Van: Jan Steeghs <steeghs1@xs4all.nl>
Datum: 22 juli 2021 om 12:31:26 CEST
Aan: griffie@gemeentestein.nl, info@waterschaplimburg.nl, info@kasteelobbicht.nl, r.schijndel@natuurmonumenten.nl, info@graetheide.nl, info@graetheidecomite.nl, secretarisheemkundebicht@outlook.com, dorpsplatformobbicht@gmail.com, jmam.hermans@gmail.com, rmmjacobs1971@hotmail.com, ivnborn.secretaris@gmail.com, Arno Duwel <arno.duwel@hetnet.nl>, info@ecrevissecomite-obbicht.nl, Annie en Miel Jaspers <anniejaspers@gmail.com>, bertiejaspers@home.nl, hen.peeters@gmail.com, jhennen@home.nl
Kopie: jean@lortye.eu, vivien@lortye.eu
Onderwerp: Onderwerp: Ontgrondingsplan Graetheide van firma l'Ortye. Ons kenmerk K2021.5/JS/8.28

In onze brief van 22 juni jl. hebben wij kenbaar gemaakt dat wij het plan van de firma l'Ortye om ten zuiden van de buurtschap Graetheide te ontgronden afwijzen omdat dit volgens ons een niet omkeerbare schade aan de bronnen van de Kingbeek en dus ook de Kingbeek zal toebrengen.

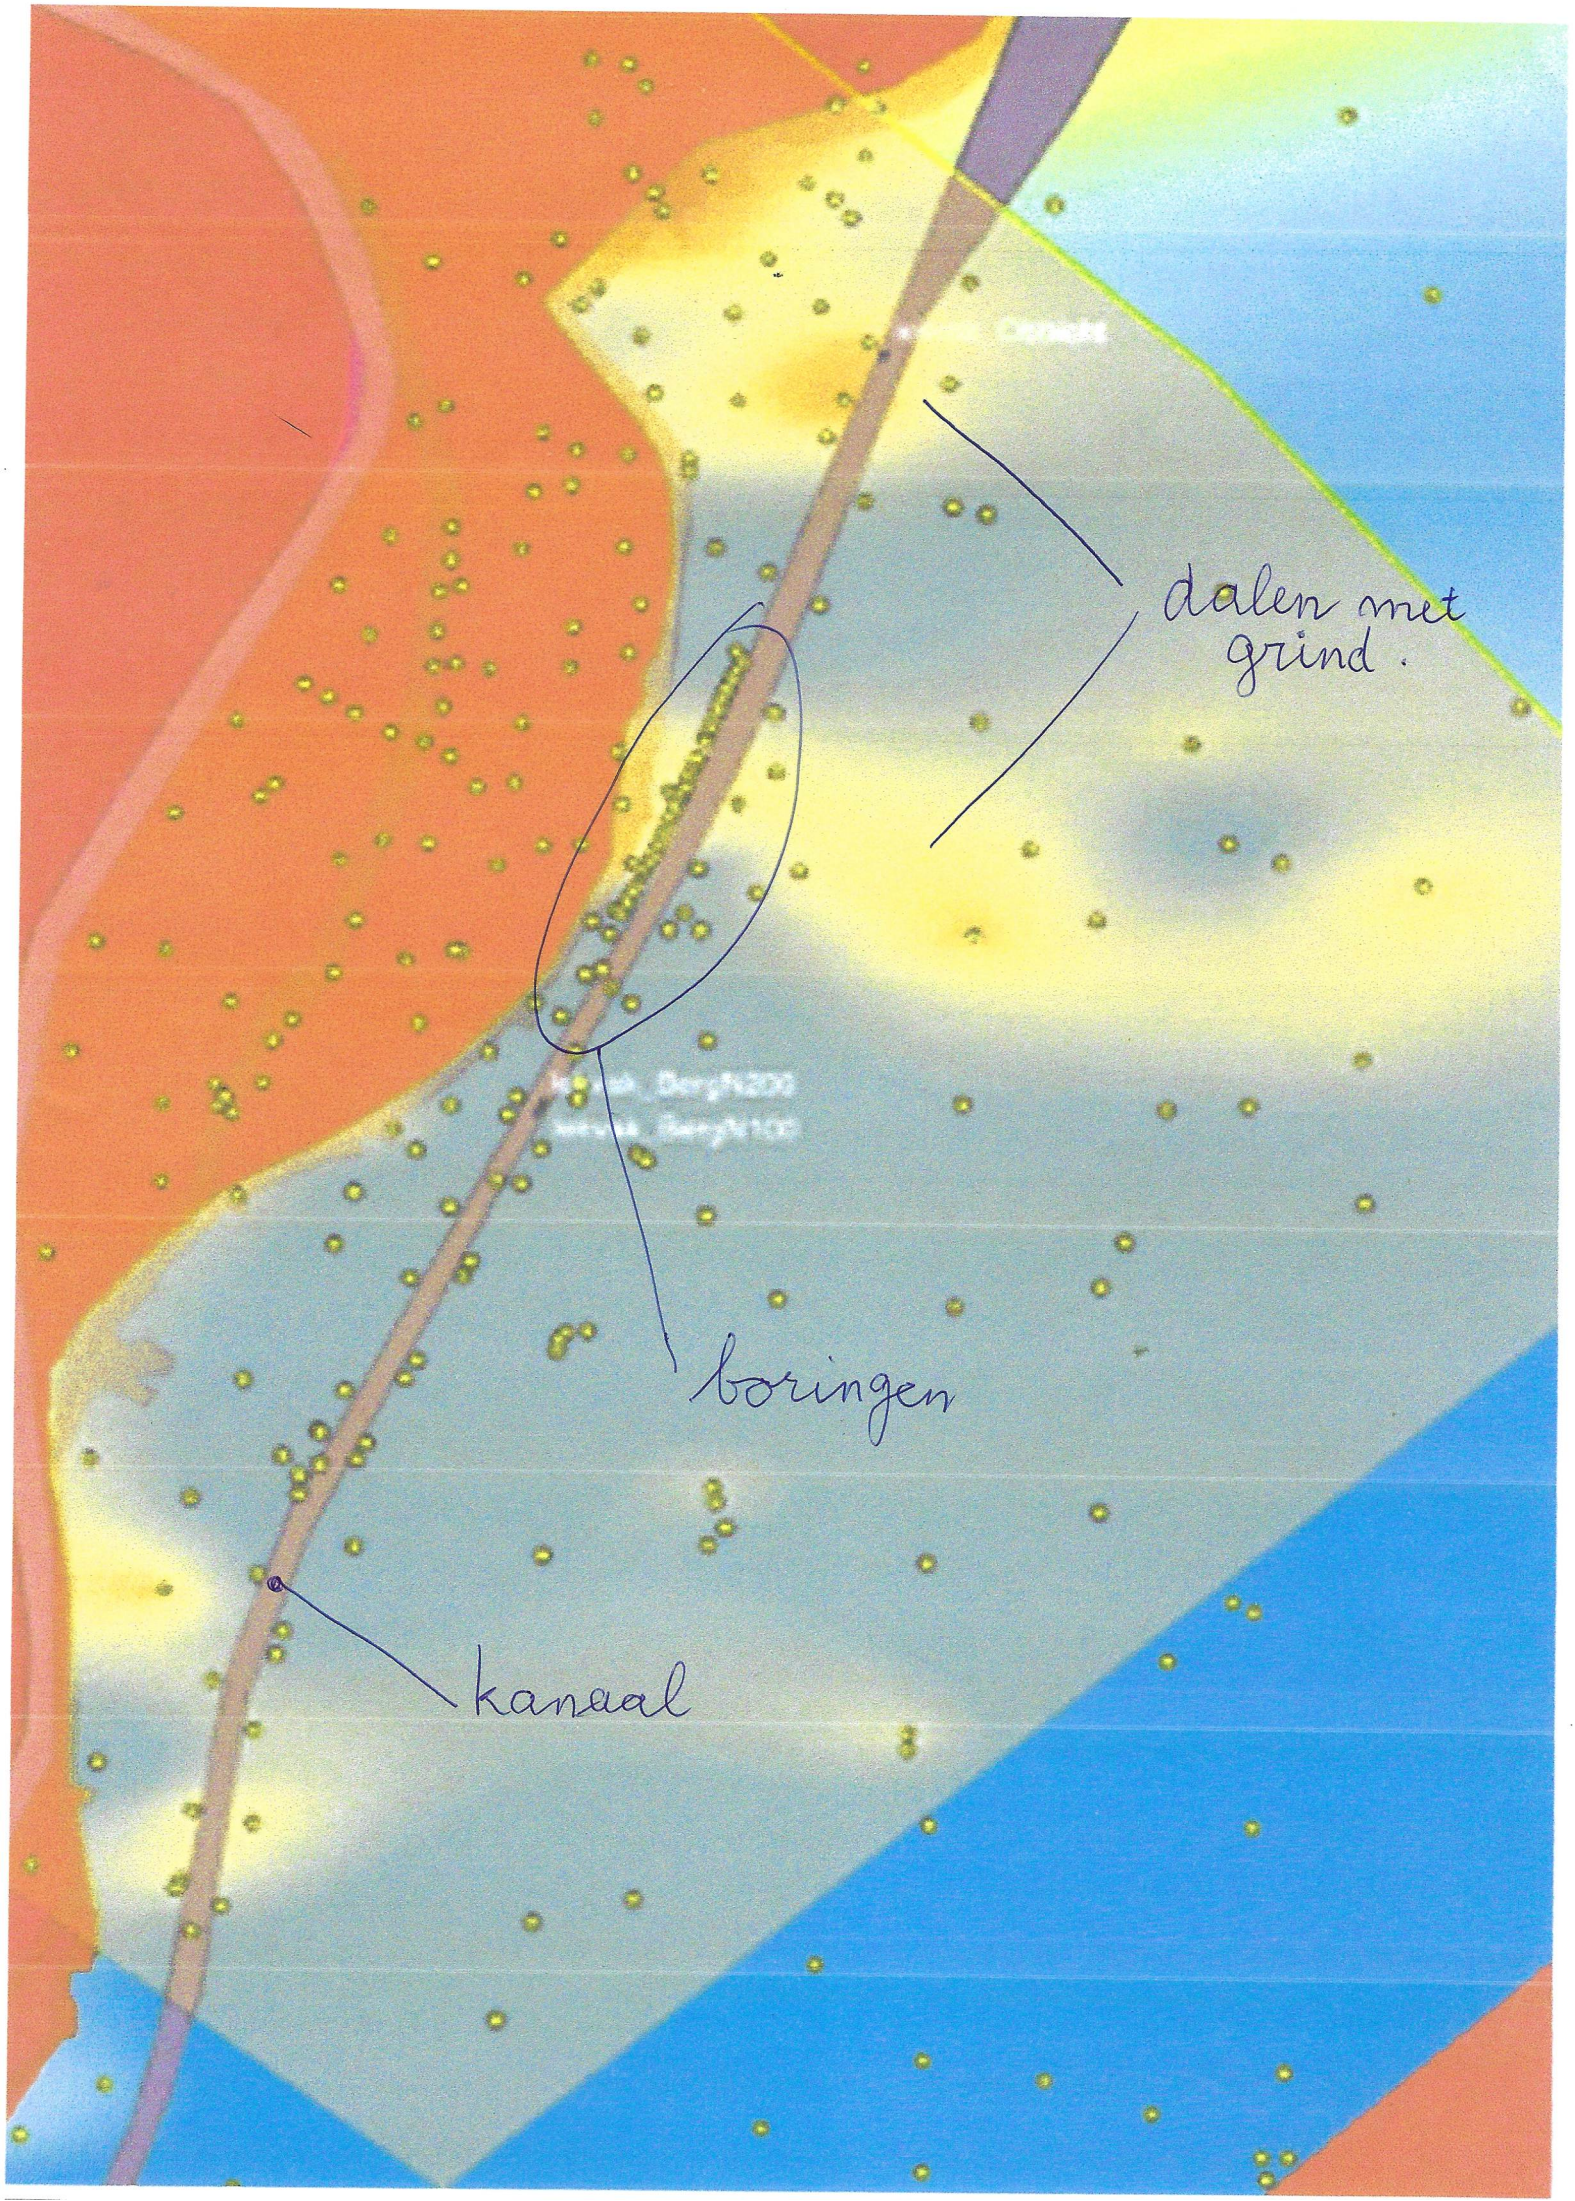
Voor de Kingbeekbronnen blijkt de minder goed doorlatende Formatie van Breda (ondergrond van het terrasgrind) cruciaal te zijn omdat ze in hoogte varieert en het grondwater met name door de dalen van de Formatie van Breda afstroomt. Het reliëf vertoont een grootschalig dal, met grind gevuld, met laagste lijn oost- west loodrecht op de Kingbeek. Hierdoor concentreert zich de stroming van het grondwater uit het oosten bij de bronnen van de Kingbeek.

Voor de duidelijkheid voegen we bijlage1 toe, een beeld van boringen langs het kanaal ter plaatse van de bronnen van de Kingbeek tevens een beeld van het reliëf van de top van de Formatie van Breda resp. de basis van het Terrasgrind (paars). Ook is op het plaatje van de top van Breda duidelijk de "vallei" (geel) te zien is die uitmondt bij de bronnen van de Kingbeek. (bijlage 1)

Wij zijn op basis van deze gegevens tot de conclusie gekomen dat de "grindvallei" en de Kingbeek onlosmakelijk met elkaar verbonden zijn. Om deze reden kunnen we niet met deze plannen voor het ontgronden instemmen.
